Verslag huishoudelijke elektrische installatie op laagspanning en zeer lage spanning**Algemeen:**

Referentie: 006-20261014-02	Datum controle: 14/10/2026
Keurder: 006

Eigenaar:	EAN-code: 541448820057193388
Adres installatie: Grote Markt 20 bus 6, 2300 - Turnhout	Nummer teller(s): 1sag1105374036
	Distributienetbeheerder installatie: Fluvius
Datum uitvoering installatie:	☐ Vóór 01/10/1981 ☒ Tussen 01/10/1981 en 01/06/2020 ☐ Vanaf 01/06/2020
Type:	☒ Wooneenheid ☐ Niet-huishoudelijk ☐ PV ☐ Batterij ☐ Laadpaal

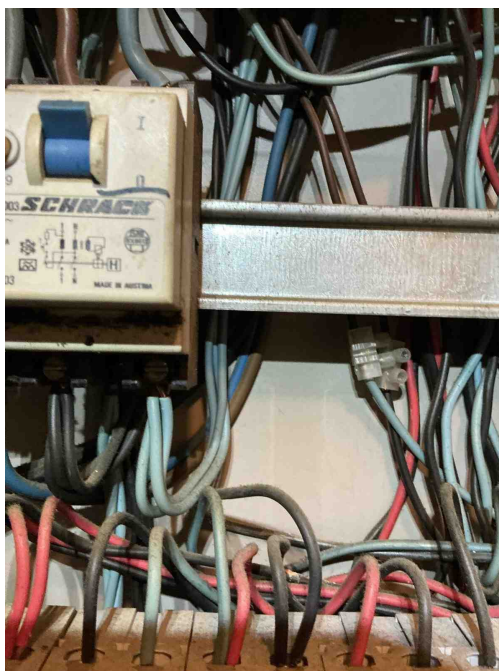
B30 - De houder van de beveiliging in een huishoudelijke ruimte is niet voorzien van aangepaste kalibreerelementen (Boek1: 5.3.5.5).

Opmerking: O.a. bord2

C35 - Er zijn doorverbindingen gemaakt met lusterklemmen; er kon niet aangetoond worden dat deze klemmen geschikt zijn voor de aanwezige spanning, stroom en draadsectie en dat ze "CE" zijn (Boek 1: 1.4.2.1.).

Opmerking: O.a. bord2, bord1

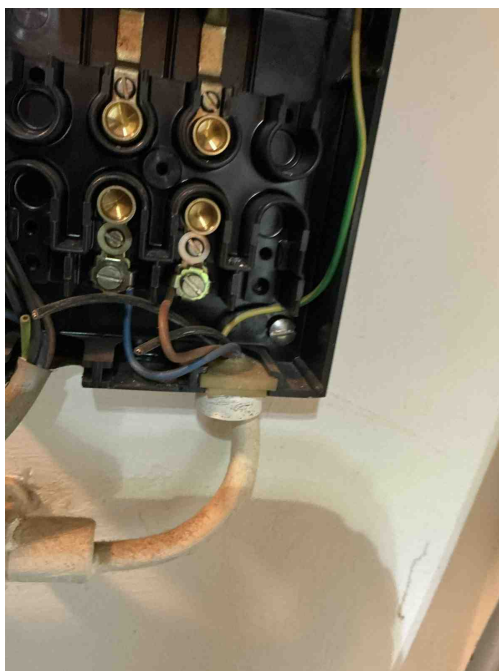
C35 - Er zijn doorverbindingen gemaakt met lusterklemmen; er kon niet aangetoond worden dat deze klemmen geschikt zijn voor de aanwezige spanning, stroom en draadsectie en dat ze "CE" zijn (Boek 1: 1.4.2.1.).

Opmerking: O.a. bord2, bord1

T21e - Het elektrisch materieel is niet geplaatst volgens de voorschriften van de fabrikant / regels van goed vakmanschap. (Boek 1: 1.4.1.3) Oa meer dan 2 geleiders van van dezelfde sectie geplaatst in 1 module van een beveiligingsinrichting. Dit geeft een verhoogd risico op vonkvorming.

Opmerking: O.a. in bord1

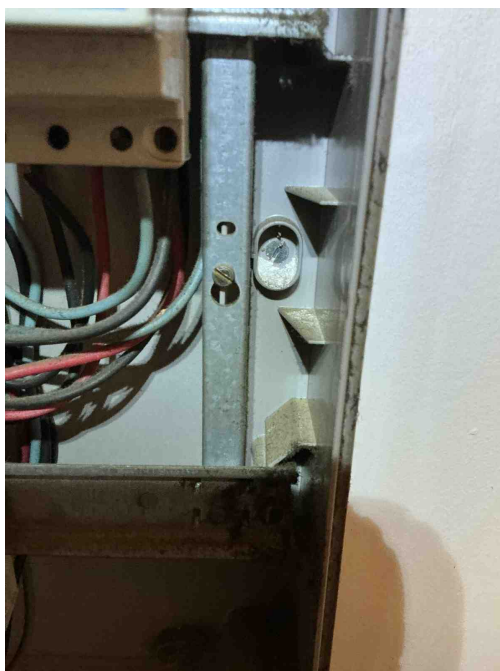
T21a - Het elektrisch materieel is niet geplaatst volgens de voorschriften van de fabrikant/ regels van goed vakmanschap. (Boek 1: 1.4.1.3) Oa ophangvijzen elektrisch verdeelbord niet afgedekt. Zie klasse II toestel.
Opmerking: O.a. bord1 en bord2

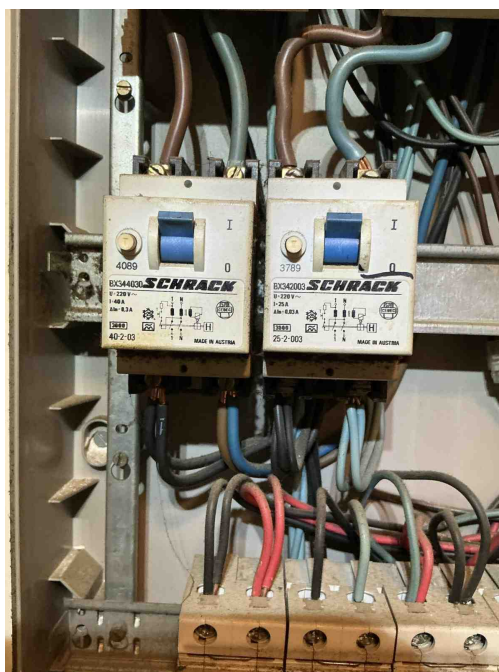
D08 - De nodige markeringen op de beveiligingstoestellen ontbreken of zijn onleesbaar (Boek 1: 5.3.5.5).
Opmerking: O.a. penautomaat in bord2

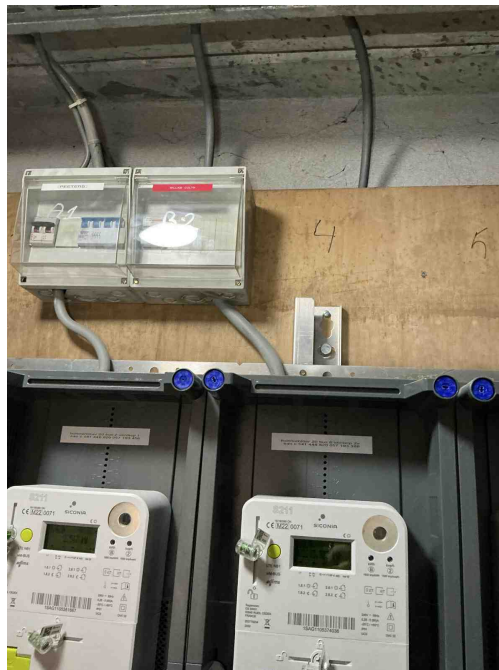
D04 - De hoofddifferentieelstroominrichting is niet verzegelbaar (Boek 1: 4.2.4.3).

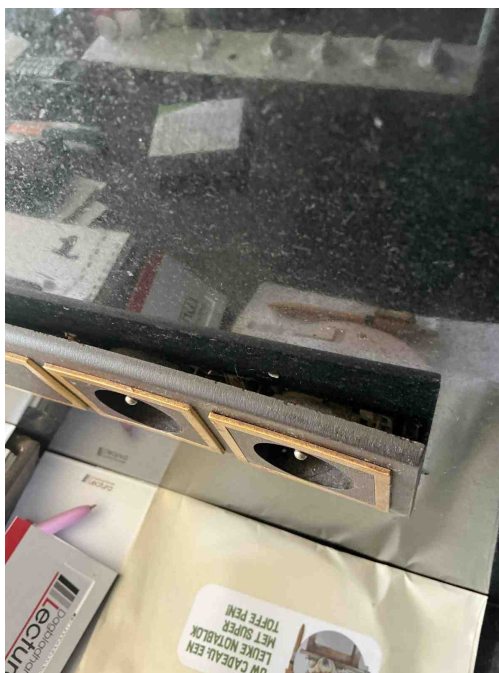
B04 - De aanduiding van de kringen, klemmen en/of schakelapparatuur ontbreekt, is onjuist of is onvolledig (Boek 1: 3.1.3.1/5.1.6.1).

Opmerking: O.a. bord1, bord2, bord3

B17 - De voedingsspanning is niet op elk bord vermeld (Boek 1: 3.1.3.3).

Opmerking: O.a. bord1, bord2, bord3

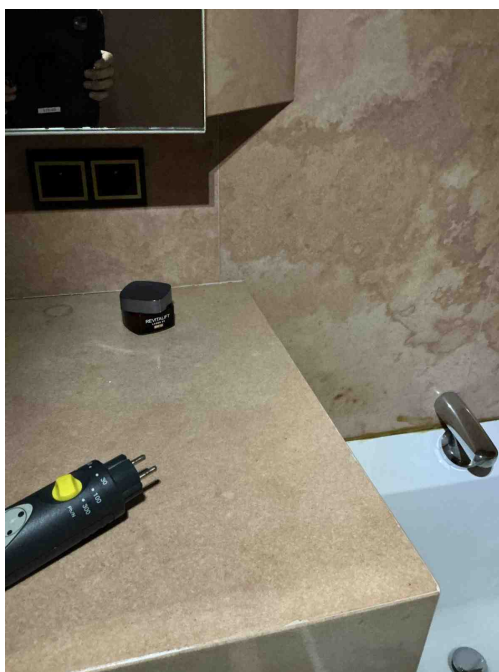
T02 - Gevaar voor rechtstreekse aanraking: genaaikbare delen onder spanning (Boek 1: 4.2.2).

Opmerking: O.a. woonkamer, badkamer

C21 - Het gebruik van geleiders van het type VOB, zonder bijkomende afscherming is niet toegestaan (Boek 1: 5.2.9.6).

Opmerking: O.a. badkamer

C26 - De verbindingen zijn niet gebeurd in borden, in aftakdozen, aan de klemmen van contactdozen, schakelaars of in de verlichtingstoestellen (Boek 1: 5.2.6.1).

Opmerking: O.a. badkamer

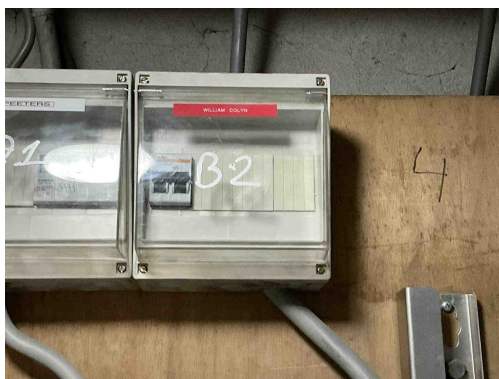
T14 - De voeding van de contactdoos binnen volume 2 van de badkamer is niet beveiligd door een differentieelstroominrichting van max. 10 mA of beschermingstransfo van max. 100W (Boek 1: 7.1).
